美特鋁質有限公司
MIDI ALUMINIUM FABRICATOR LTD.

工程指示 / 要求簡箋 ENGINEER INSTRUCTIONS(E.I.)

工程指示編號:	EI- 4851D	**修改版本:**	D
	HK- 2278		
工程編號:	J 853	**工程名稱:**	大窩坪（延坪道）
收件人:	生統	**發件人:**	Edwin Ho
工程項目:	T1 幕牆單元件生產 (大貨)(修訂D: 修改鋁板加石材單元+512.5下格G4玻璃帶背板)	**日期:**	15/12/2022

內容: 訂D:修改鋁板加石材單元+512.5下格G4玻璃帶背板)

名稱	上生下梗中橫	制圖	陳俊賢	2022.6.1	修改	A		
材料	X85985	復核	謝永林	2022.06.28	日期	22.11.21		
顏色	JMQ213457(三塗)	批準	胡哥		圖號	X85985-03Z-41

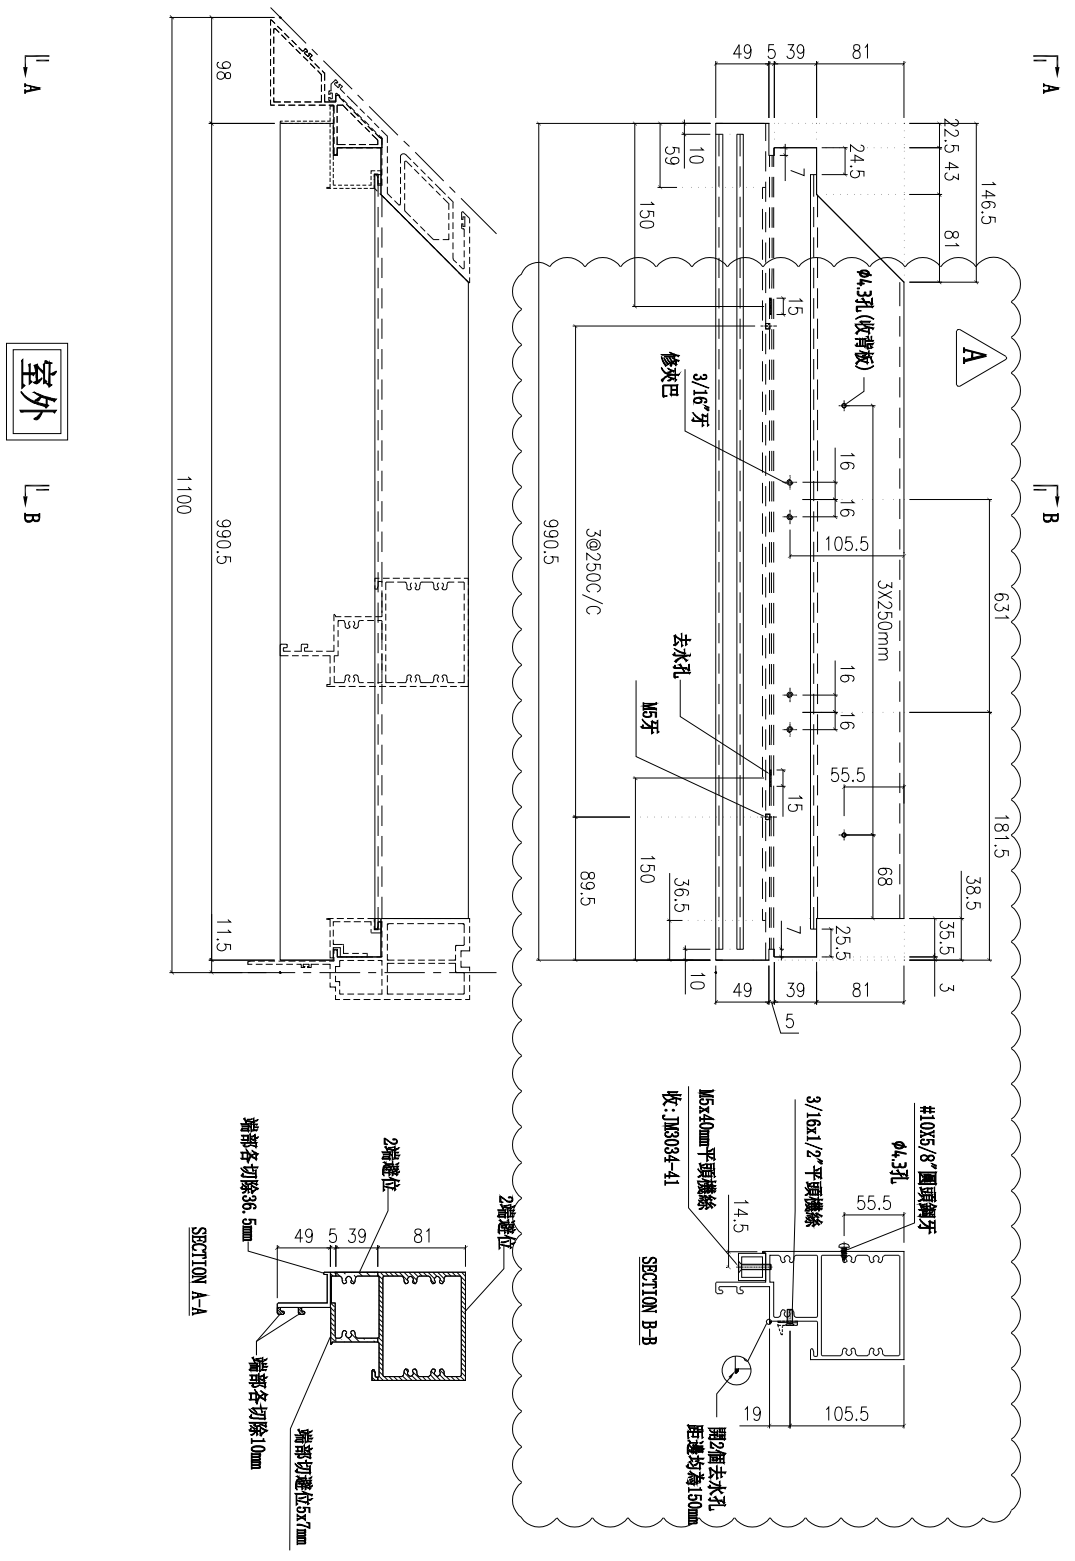
依據EI:5161-C版增加鋁墊通
增加背板孔 A

名稱	單玻線	制圖	陳俊賢	2022.6.1	修改	取消		
材料	X85991	復核	謝永林	2022.06.28	日期	2022.10.27		
顏色	JMQ213457(三塗)	批準	胡哥		圖號	X85991-02L

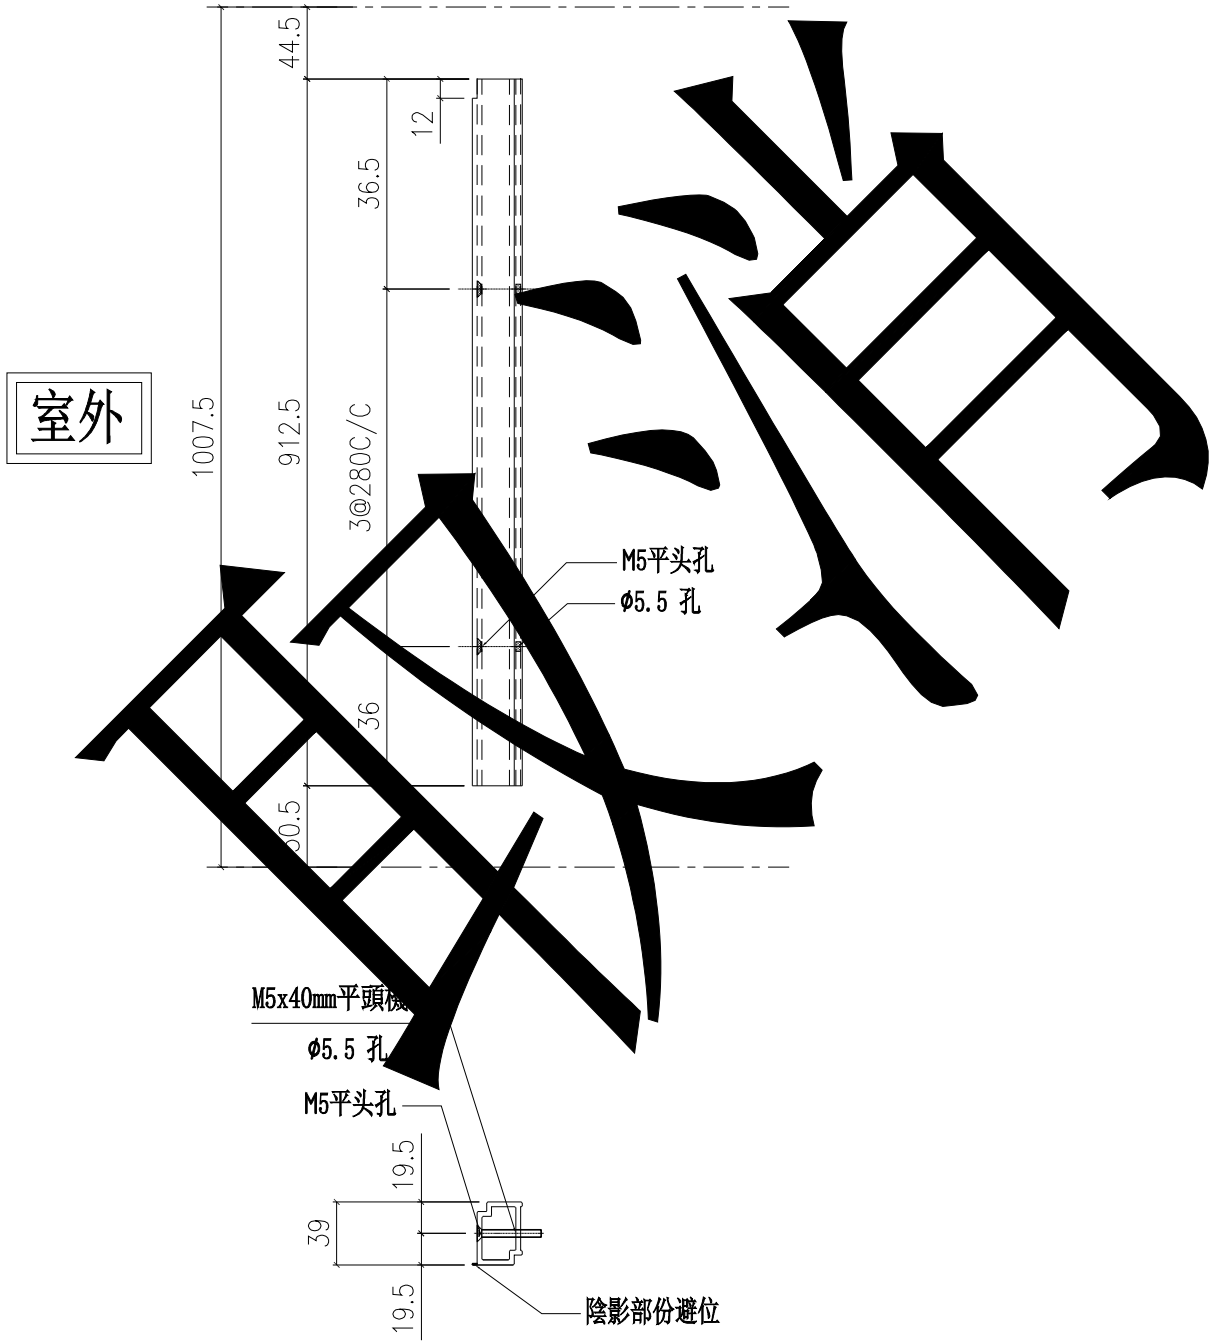
依據EI:5161第九版施工圖修改部分(22/F)結構
取消雲線處圖號及數量

名稱	單玻線	制圖	陳俊賢	2022.6.1	修改	取消		
材料	X85991	復核	謝永林	2022.06.28	日期	2022.10.27		
顏色	JMQ213457(三塗)	批準	胡哥		圖號	X85991-02R

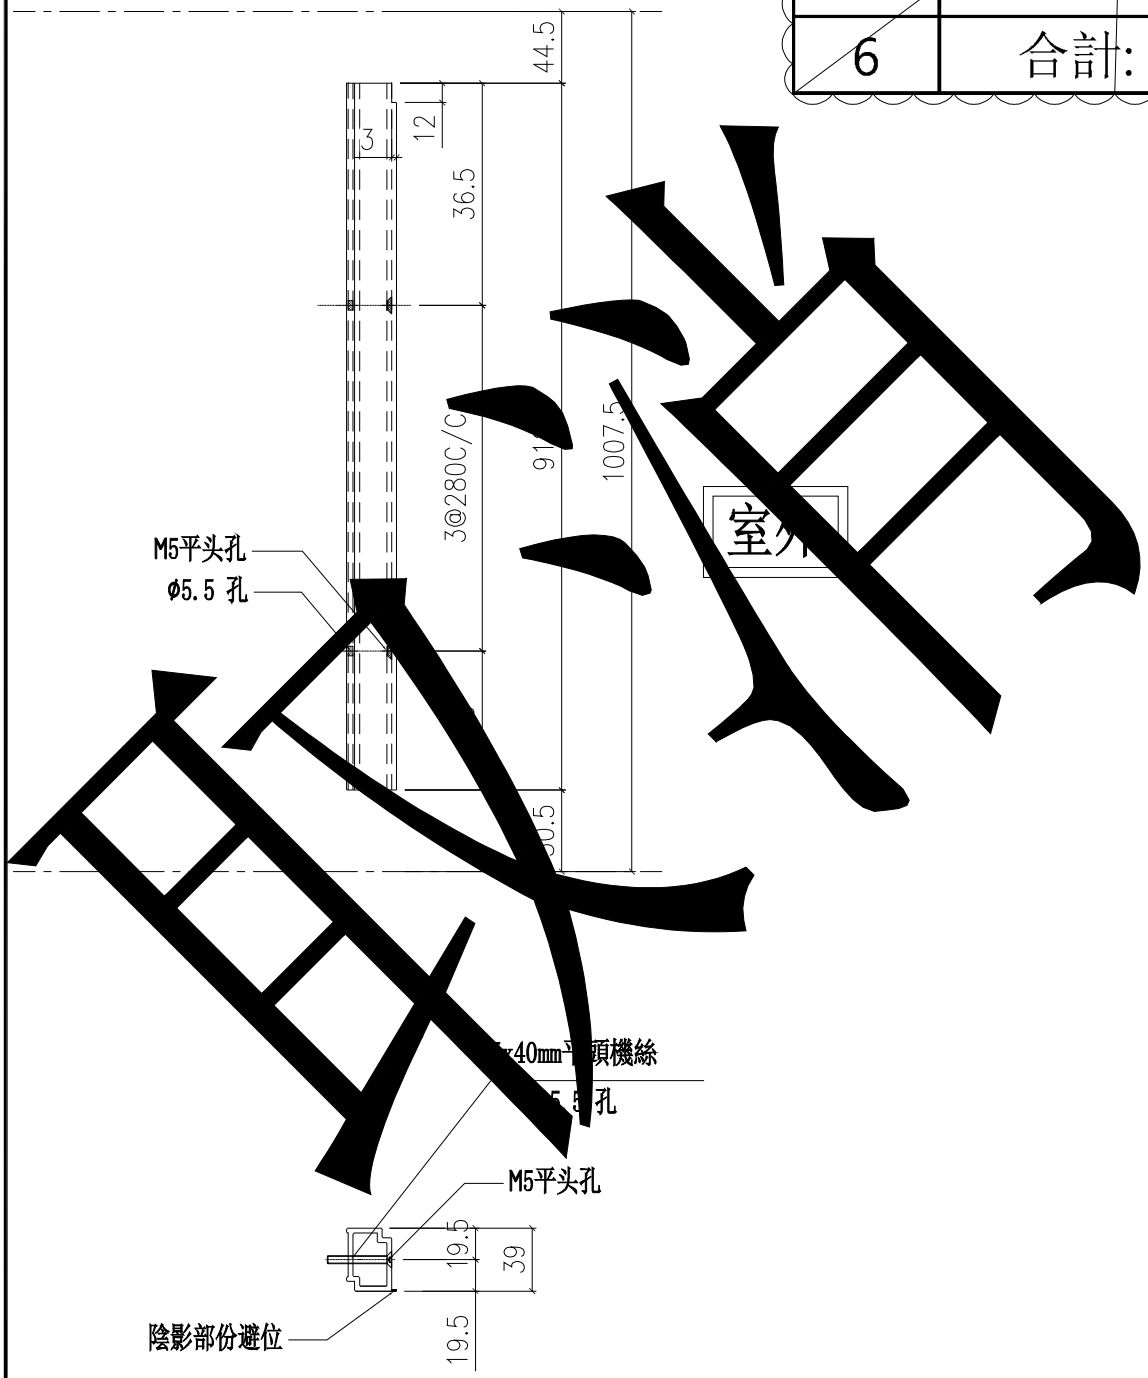
依據EI:5161第九版施工圖修改部分(22/F)結構
取消雲線處圖號及數量

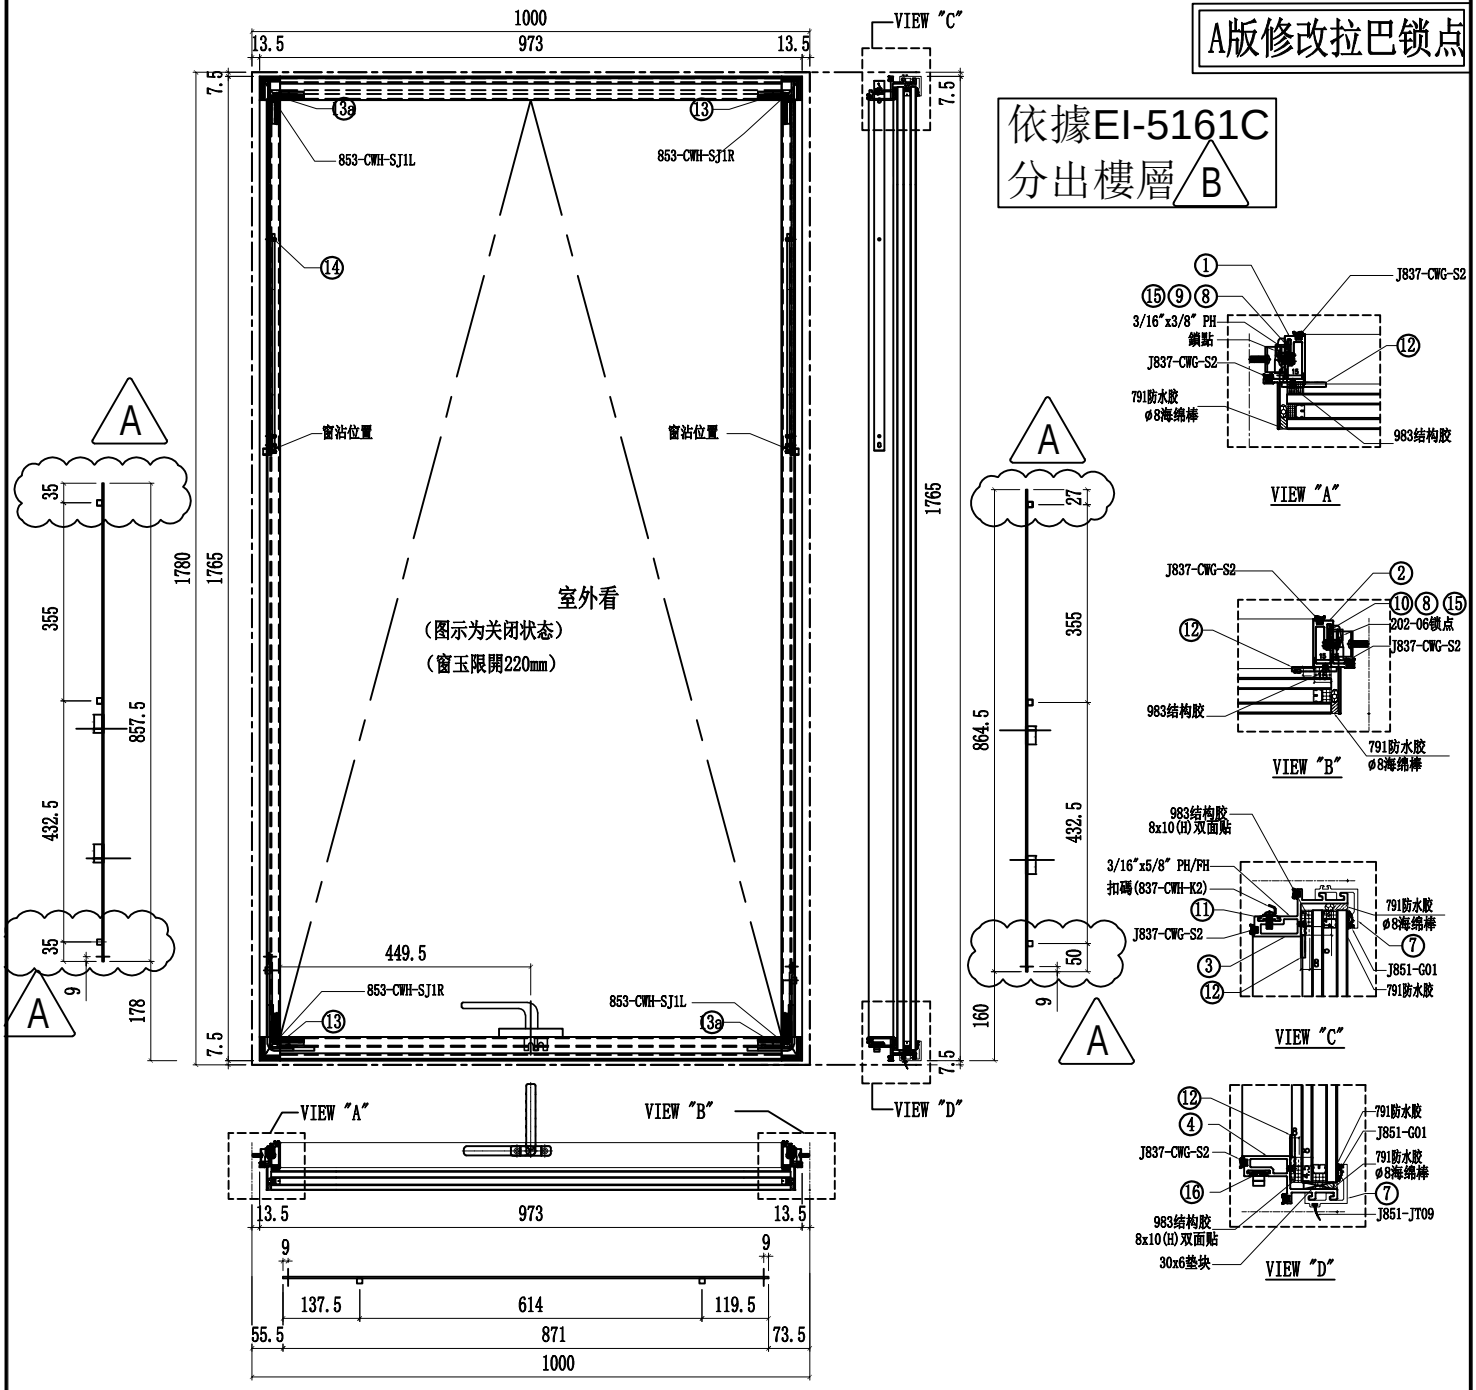
依據EI-5161C
分出樓層 B

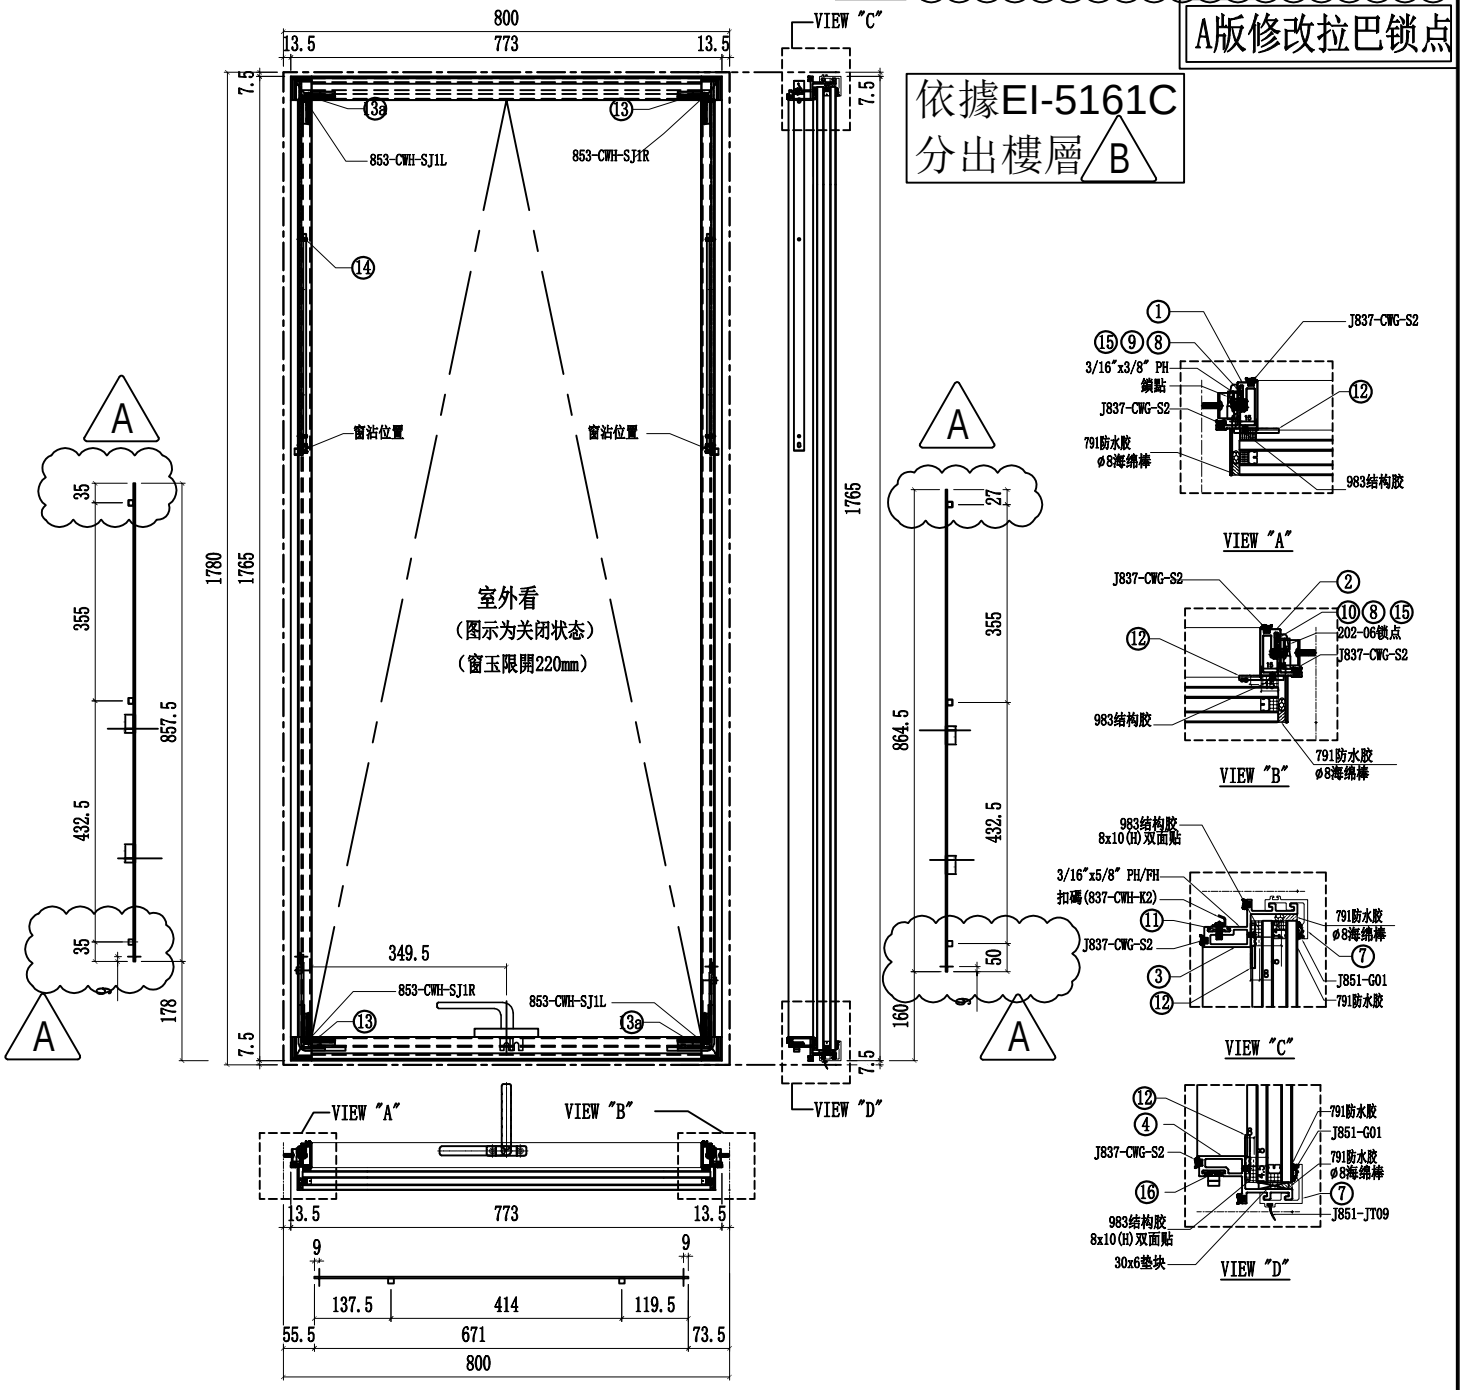
依據EI-5161C
分出樓層 B

名稱	多點鎖放樣圖	制圖	陳俊賢	2022.6.21	修改	A	B	
材料	-	復核	謝永林	2022.6.22	日期	2022.8.12	22.11.10	
顏色	JMQ213457(三塗)	批準	胡哥		圖號	J853-T20K

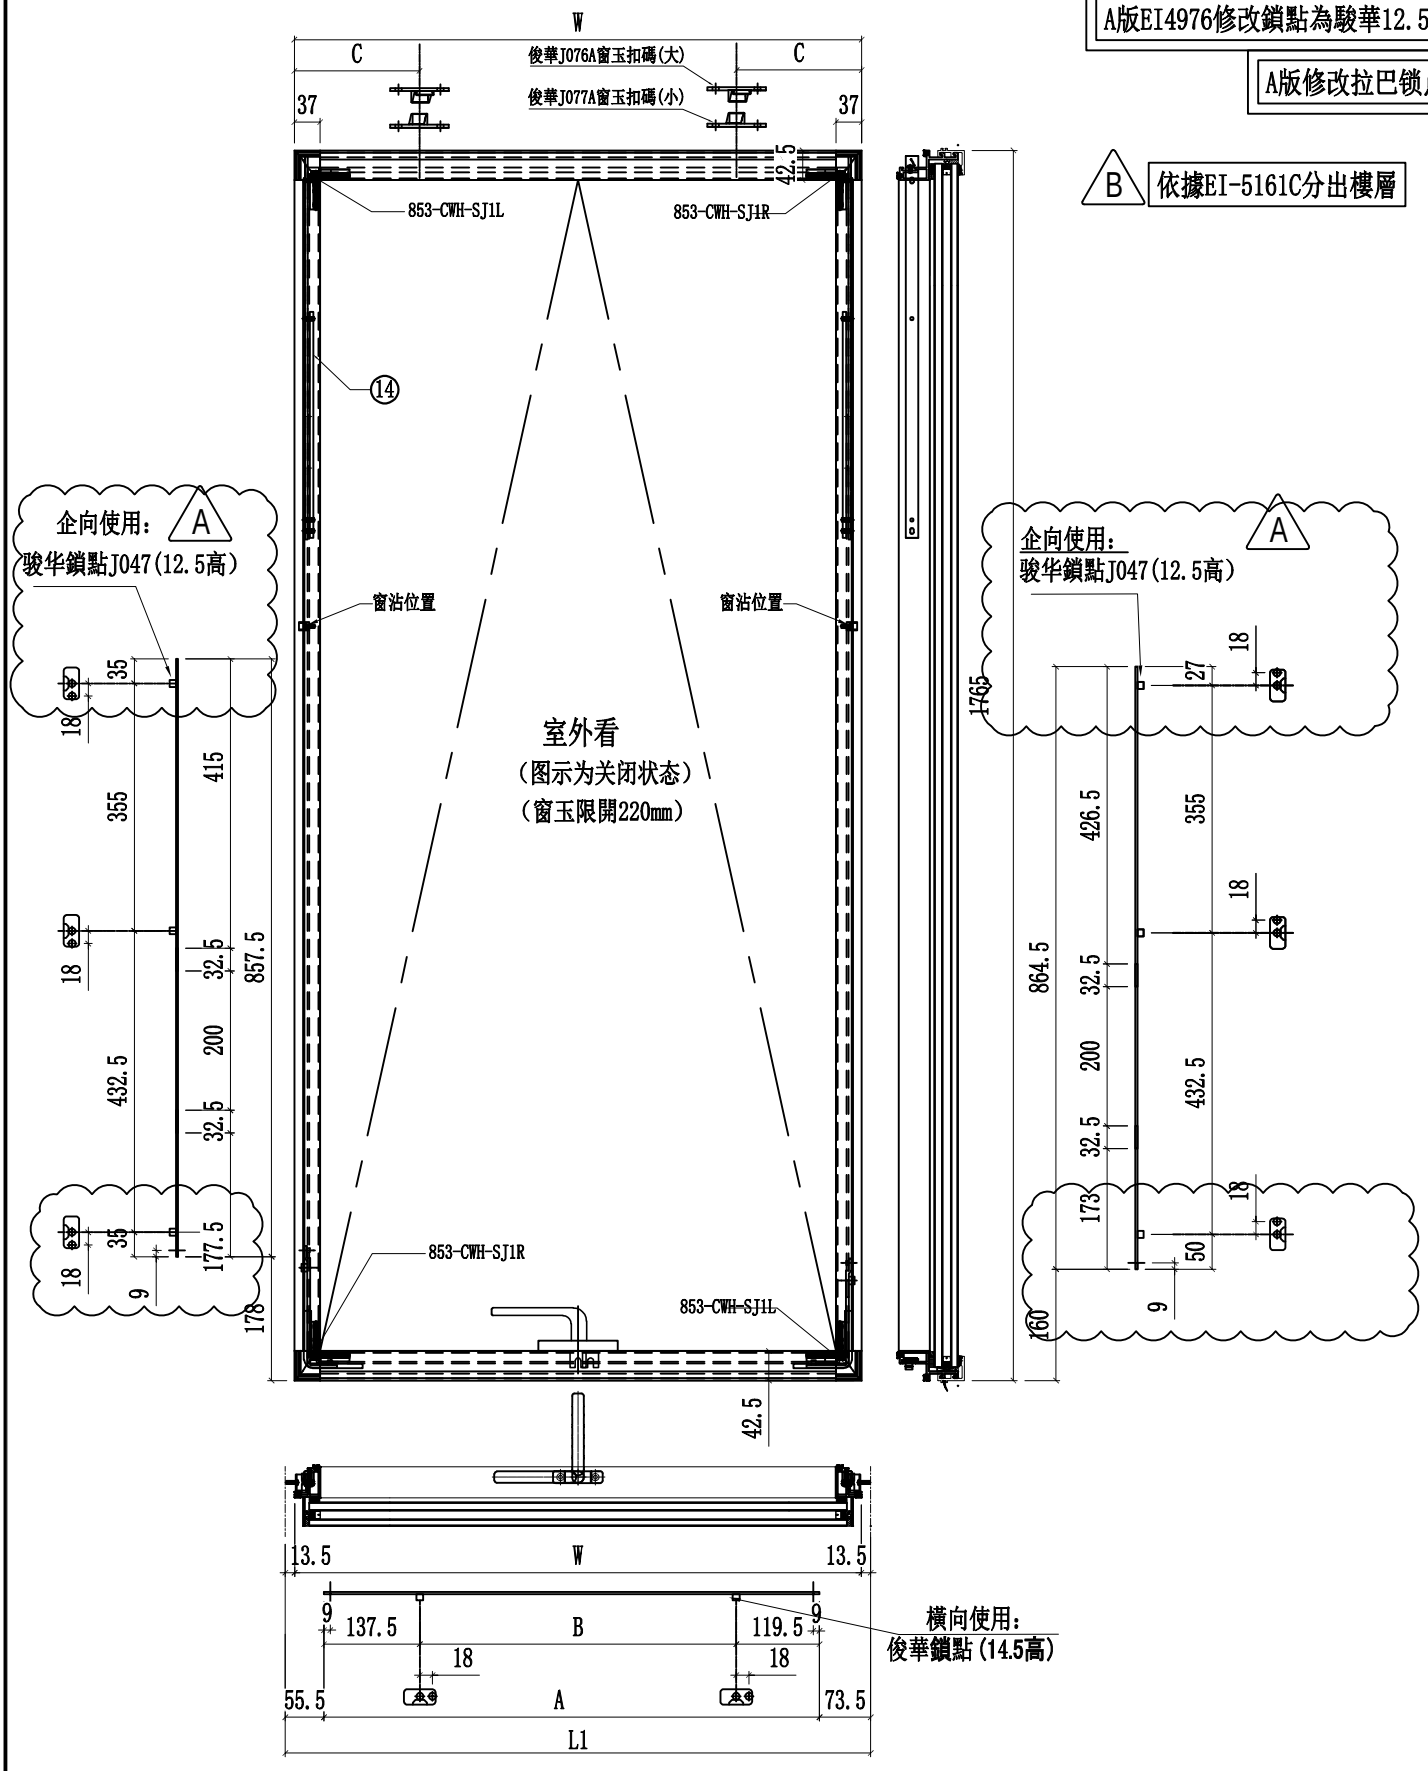
B 依據EI-5161C分出樓層
